# 改善箇所説明図

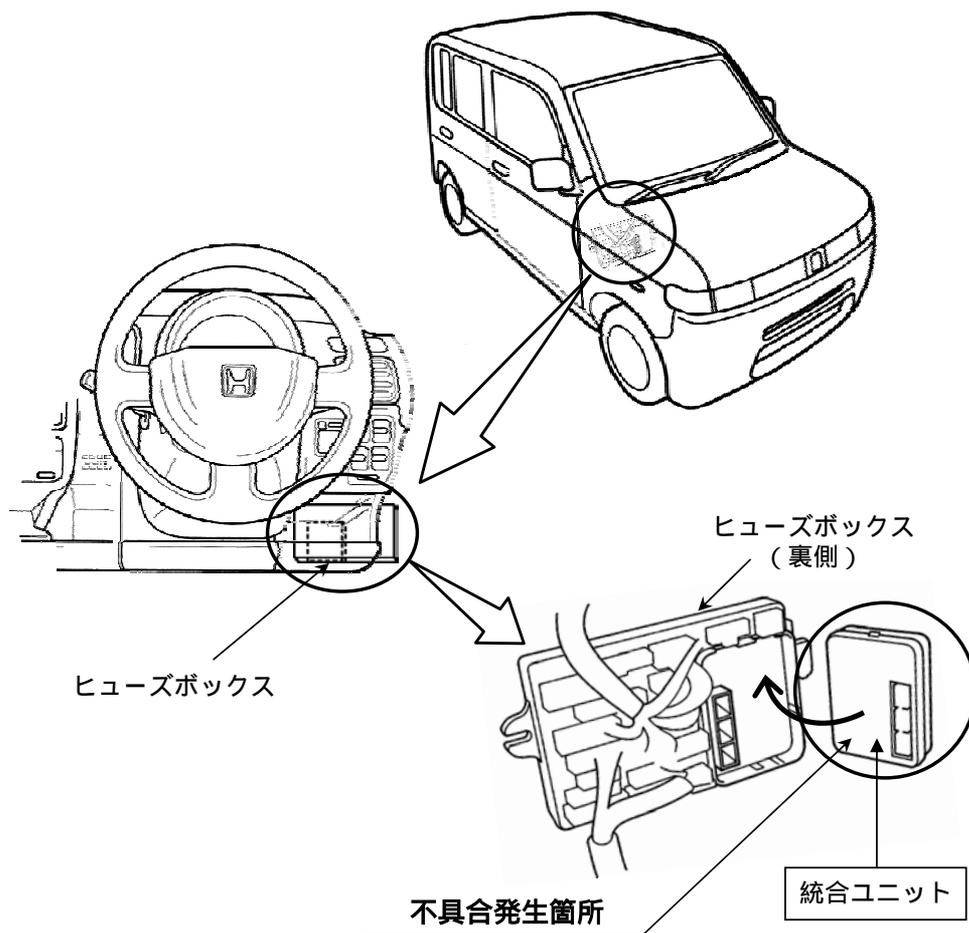
キーインタロック機構（ATのPポジション以外でキーが抜けられない機構）を制御する統合ユニットの電気回路が不適切なため、Pポジション以外でイグニッションのオフ操作を繰り返すと当該回路が損傷するものがある。そのため、キーインタロック機構が作動しなくなり、ATセレクトレバーがPポジション以外であってもキーが抜け、駐車ブレーキをかけ忘れていた場合、駐車中に車両が動き出すおそれがある。

全車両、統合ユニットを対策品と交換する。

識別：右後席ドアの上ヒンジの上側ボルト頭部に黄色ペイントを塗布する。
